*Version
16. November 2019
Meine Stellungnahme
an das BMU*

Dr.-Ing. Peter Klamser
Klostersiedlung 49
39435 Egeln
Sachsen-Anhalt

**Bemerkungen zu den
Verordnungsentwürfen im
Rahmen der Standortsuche
für ein Endlager
hochradioaktiver Abfälle**

Summe der α -Strahlung aus der Zerfallsreihe Pu241 {Pu241, Am241, Np237, Pa233, U233, Th229, Ra225, Ac225, Fr221, At217, Bi213, Po213, Pb209}

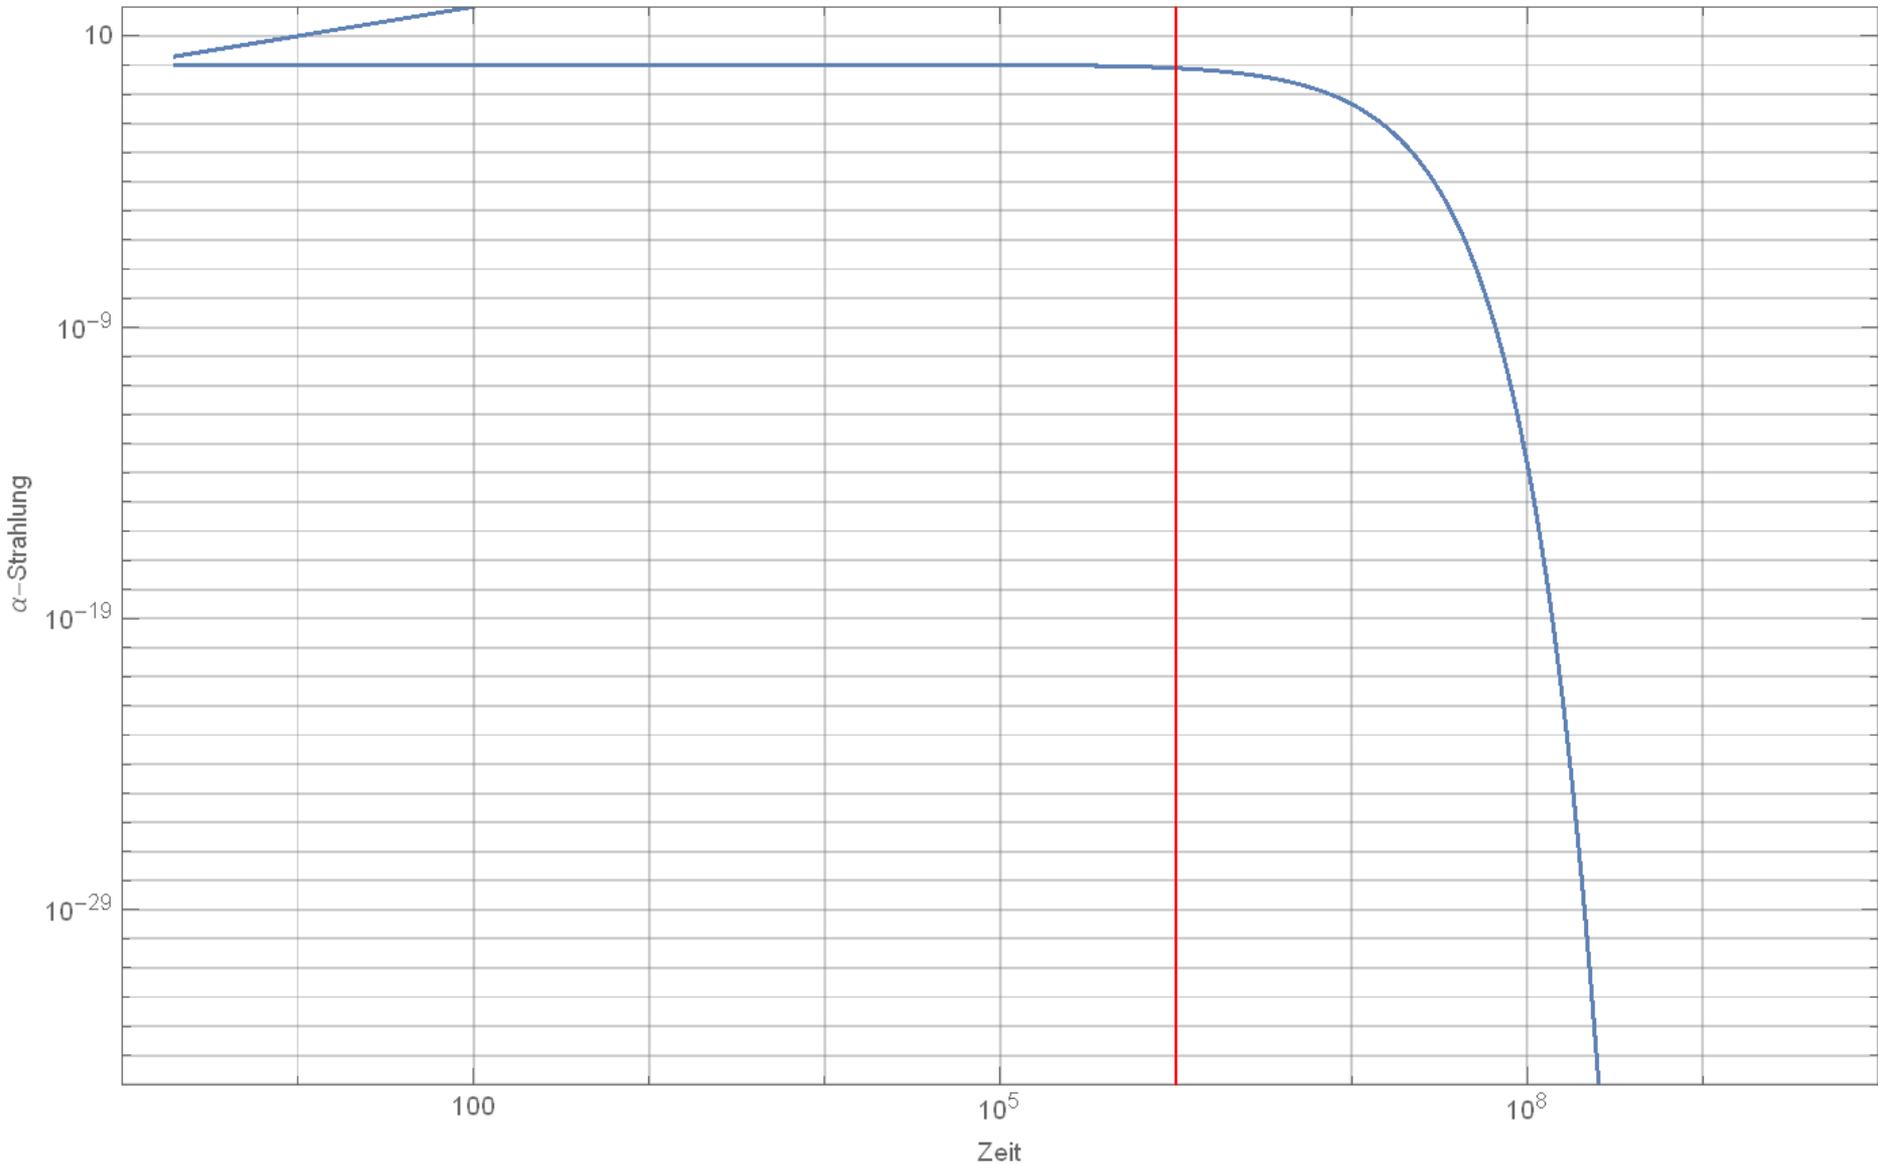
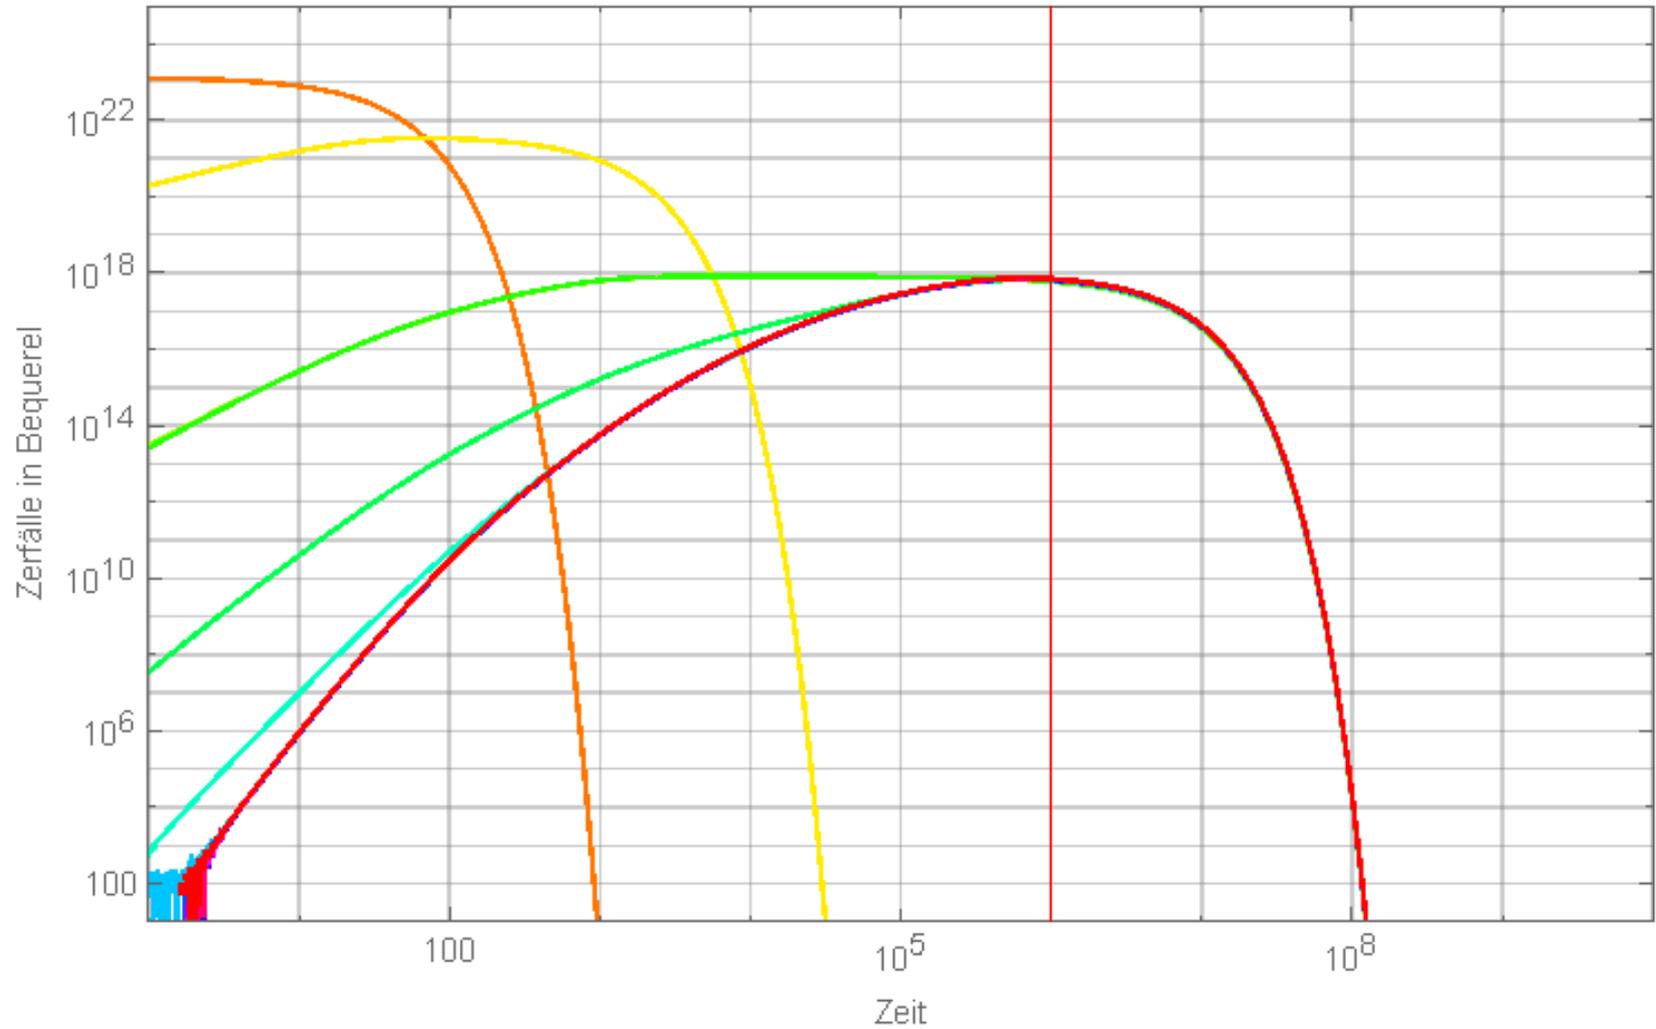
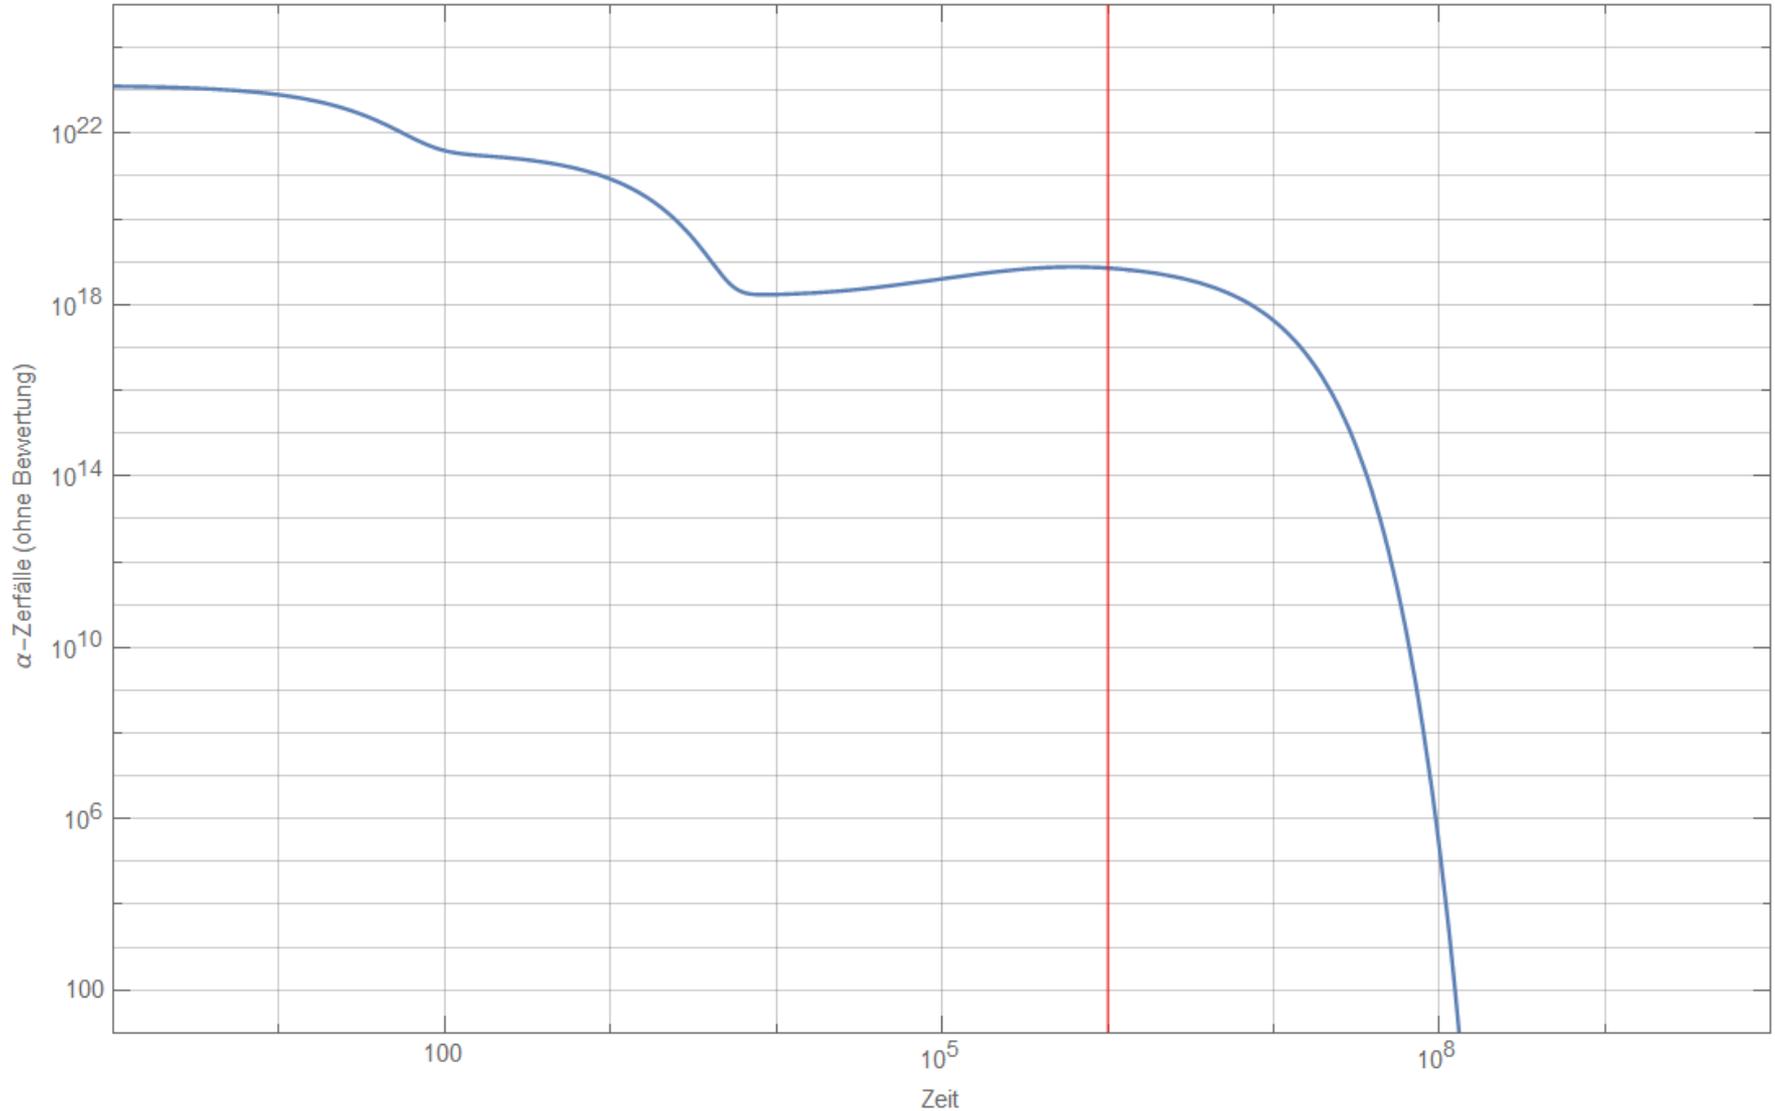
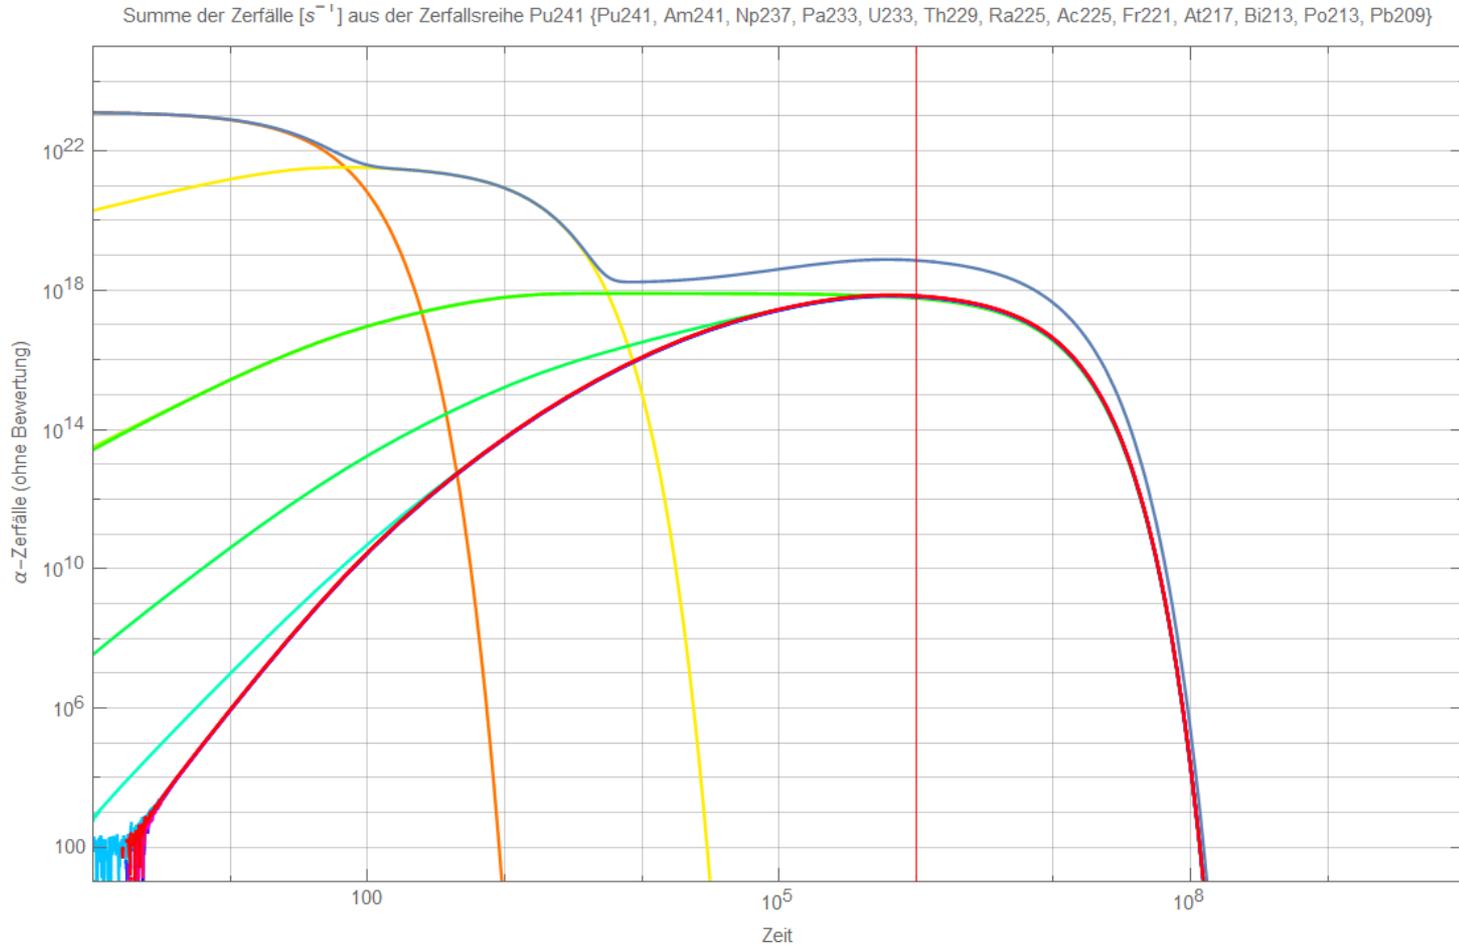
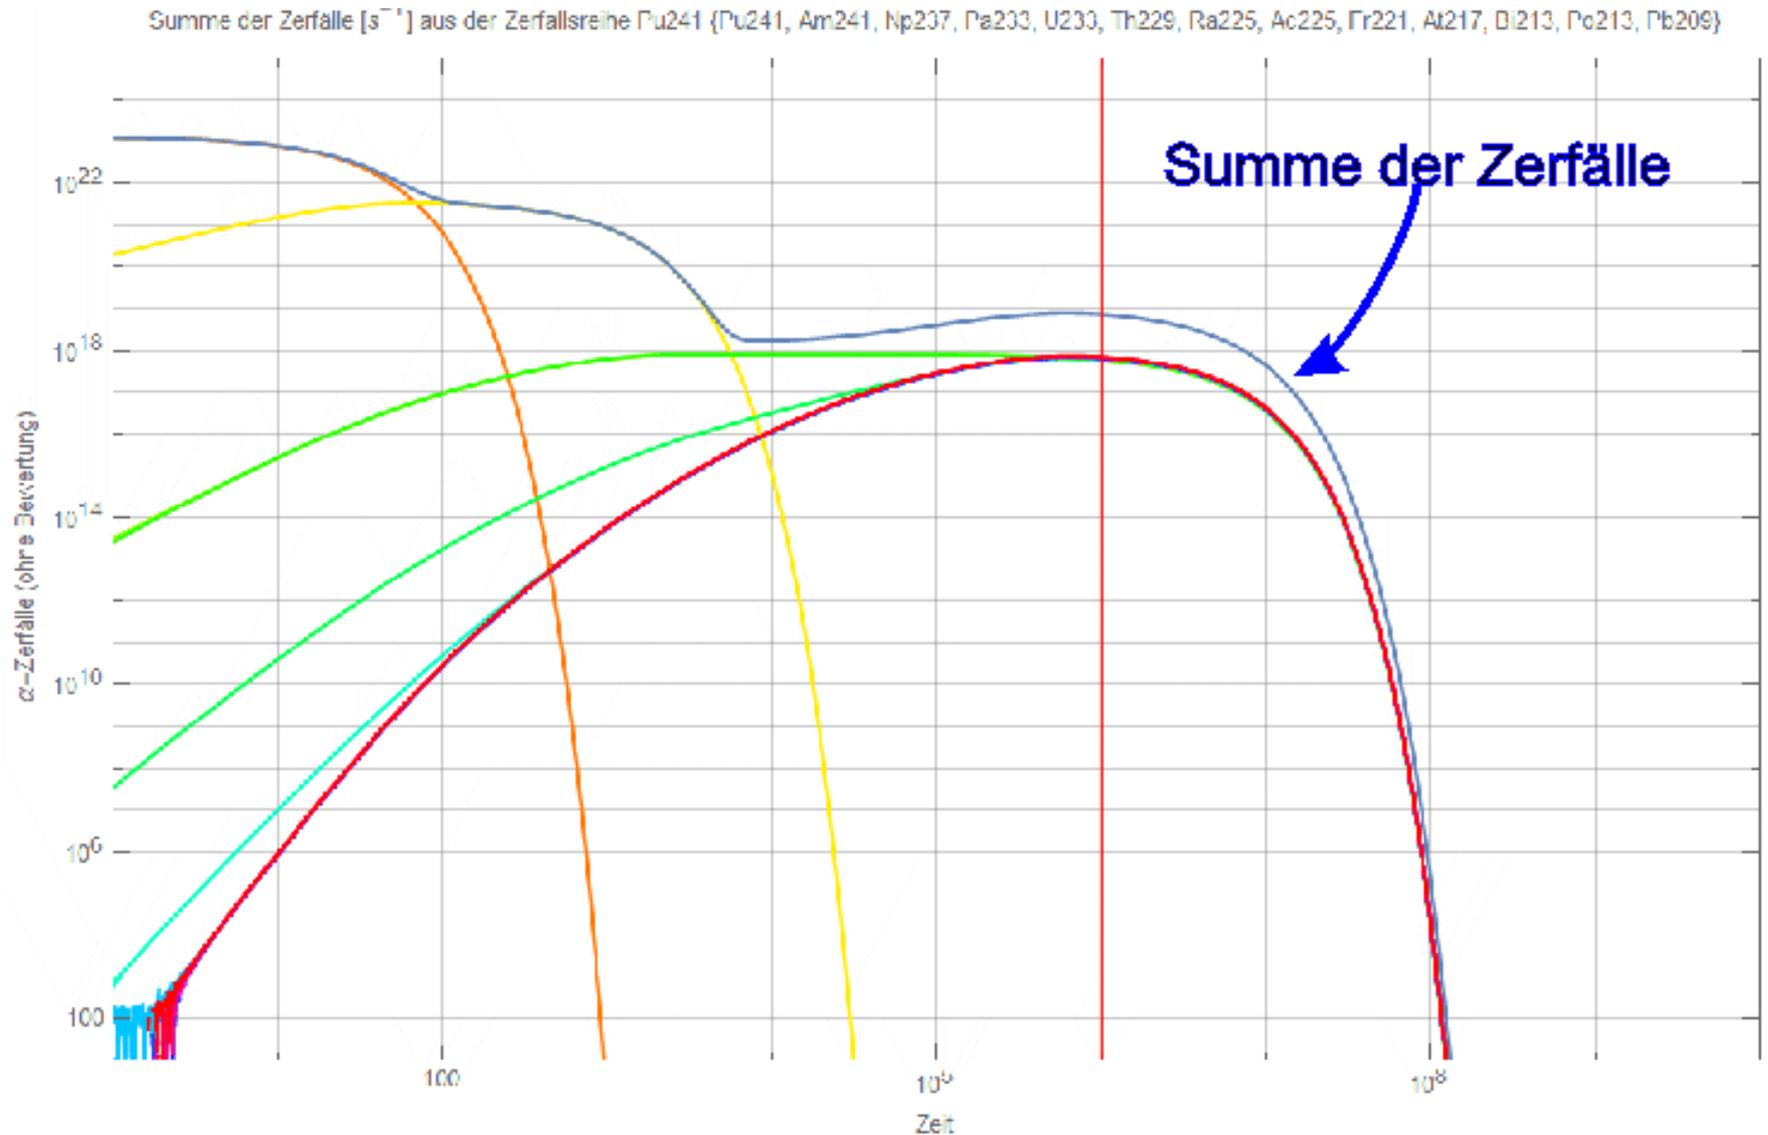
Eine Millionen Jahre sind eine willkürliche Wahl für den Betrachtungszeitraum der Sicherheitsnachweise und widerspricht den Anforderungen aus dem Standortauswahlgesetz.

Nach einer Millionen Jahre
hat keine signifikante
Abnahme der Aktivität
stattgefunden.

Dazu wären mindestens 10^7
bis 10^8 Jahre erforderlich.
